Mission régionale d'autorité environnementale
Grand Est

**Avis délibéré sur le projet d'installation
d'une centrale agrivoltaïque à Harprich (57)
porté par la société SAS Photosol Développement**

Nom du pétitionnaire	SAS Photosol Développement
Commune	Harprich
Département	Moselle (57)
Objet de la demande	Demande de permis de construire une centrale agrivoltaïque
Date de saisine de l'Autorité environnementale	08/07/2026

Illustration n°2 : plan de coupe du projet

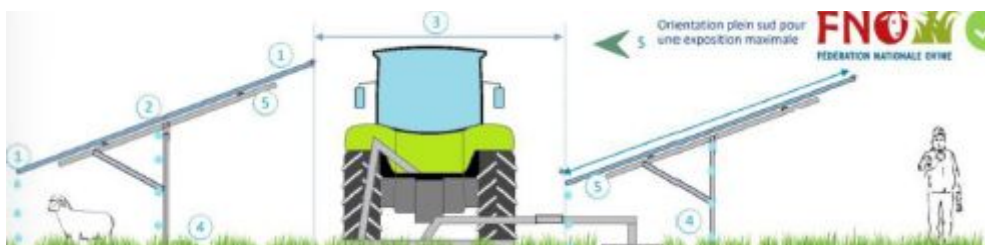
L'Autorité environnementale (Ae) souligne que les ancrages par pieux favorisent la percolation rapide dans le sol des eaux pluviales qui pourraient se charger de métaux par lessivage des supports des tables photovoltaïques et des eaux d'extinction d'éventuels incendies, avec en

conséquence le risque de transport de polluants vers les nappes d'eau souterraine. S'agissant d'un site entièrement en zone humide (cf. infra), la multiplicité des pieux pourrait constituer un drainage généralisé de la zone humide.

Le maillage de panneaux a été pensé pour intégrer les besoins du projet agricole. Afin de ne pas gêner la circulation des ovins, le point bas des panneaux est à 1,2 m minimum (le point haut à 2,84 m) et un espacement inter-rangées de 6 m est prévu. Des allées de 3 m de large seront créées tous les 120 m et les pistes périphériques auront une largeur de 5 m pour permettre le passage d'engins agricoles.
